**ΕΛΛΗΝΙΚΗ ΔΗΜΟΚΡΑΤΙΑ  
ΑΠΟΚΕΝΤΡΩΜΕΝΗ ΔΙΟΙΚΗΣΗ ΑΤΤΙΚΗΣ  
ΓΕΝΙΚΗ Δ/ΝΣΗ ΧΩΡΟΤΑΞΙΚΗΣ  
ΠΕΡΙΒΑΛΛΟΝΤΙΚΗΣ & ΑΓΡΟΤΙΚΗΣ  
ΠΟΛΙΤΙΚΗΣ  
Δ/ΝΣΗ ΠΕΡ/ΝΤΟΣ & ΧΩΡΙΚΟΥ ΣΧΕΔ/ΜΟΥ  
ΤΜΗΜΑ ΠΟΛΕΟΔΟΜΙΚΟΥ ΣΧΕΔΙΑΣΜΟΥ  
ΚΑΙ ΕΦΑΡΜΟΓΩΝ (Β')**

**ΘΕΜΑ: Διαβίβαση μελέτης οριοθέτησης του ρέματος Χιλιόποταμου στα πλαίσια της μελέτης με τίτλο: «Μελέτη Οριοθέτησης – Διευθέτησης Ρεμάτων Βορείων Περιοχών Περιφερειακής Ενότητας Ανατολικής Αττικής»**

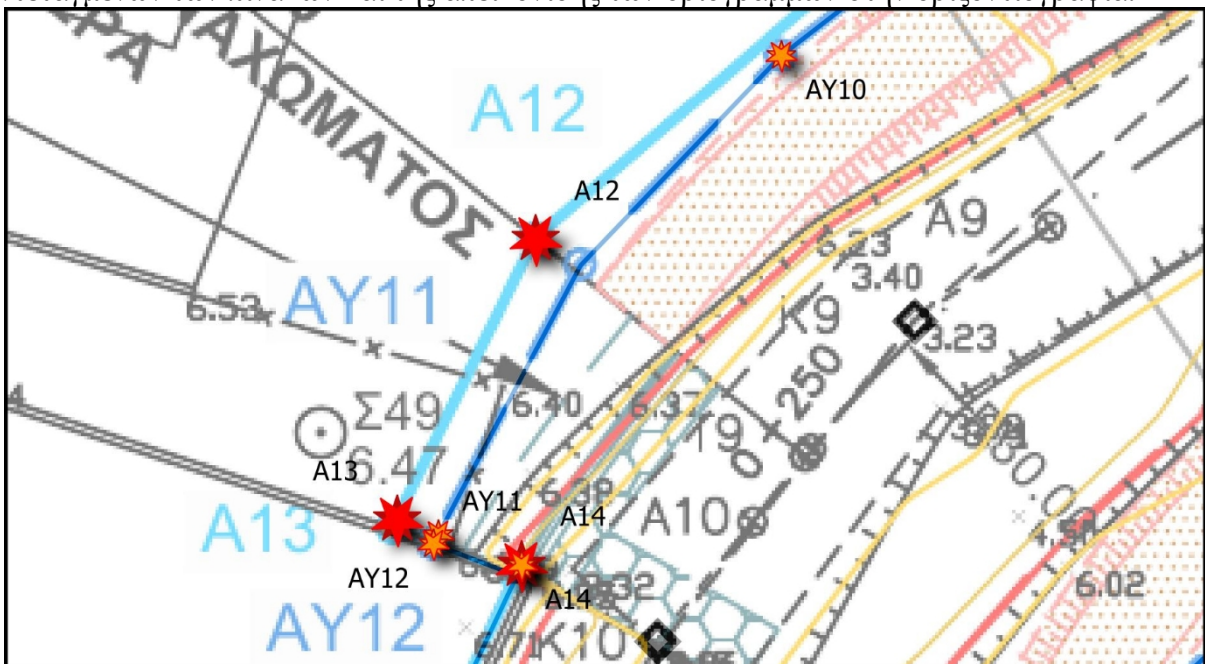
Σημειώνεται ότι κατά την εξέταση της ταύτισης των συντεταγμένων των κορυφών των οριογραμμών όπως αυτές αναγράφονται στους πίνακες συντεταγμένων που ενσωματώνονται στα σχέδια, σε σχέση με τις οριογραμμές όπως αυτές απεικονίζονται στα σχέδια (οριζοντιογραφίες), παρατηρήθηκε ότι υπάρχει ασυμφωνία σε ορισμένα σημεία. Ειδικότερα το σημείο Α66 έχει απόκλιση περίπου 6 μ. από την αντίστοιχη κορυφή των οριογραμμών, όπως φαίνεται στο παρακάτω απόσπασμα, όπου με γαλάζιο είναι οι οριογραμμές και με αστερίσκους σημειώνονται τα σημεία που προέκυψαν από υπέρθεση των συντεταγμένων του πίνακα της 3ης υποβολής (ΑΠ:481610/20-04-26).

Η συντεταγμένη όπως προκύπτει από τη διανυσματική μορφή της οριογραμμής είναι Α66: X= 492792.23, Y= 4237436.90

Επίσης, παρατηρήθηκαν αποκλίσεις στα σημεία ΑΥ11, Α13, και Α14 μεταξύ των συντεταγμένων των πινάκων και της απεικόνισης των οριογραμμών στην οριζοντιογραφία.

Ειδικότερα οι συντεταγμένες όπως προκύπτουν από τη διανυσματική μορφή της οριογραμμής είναι ΑΥ11: X = 492892.42, Y = 4238033.24, Α13: X = 492887.46, Y = 4238026.29, Α14: X =

492890.73, Y = 4238025.04

Επειδή, α) κατά την εφαρμογή των οριογραμμών, υπερισχύουν οι αναγραφόμενες στους πίνακες συντεταγμένων και β) τα ψηφιακά επεξεργάσιμα αρχεία είναι μέρος των παραδοτέων και προβλέπεται να χρησιμοποιηθούν για την εισαγωγή των διανυσματικών οριογραμμών σε βάσεις δεδομένων, ενδείκνυται να επανελεγχθεί και να διορθωθεί το ψηφιακό αρχείο και οι πίνακες συντεταγμένων, ώστε να μην υπάρχουν ασυμφωνίες.
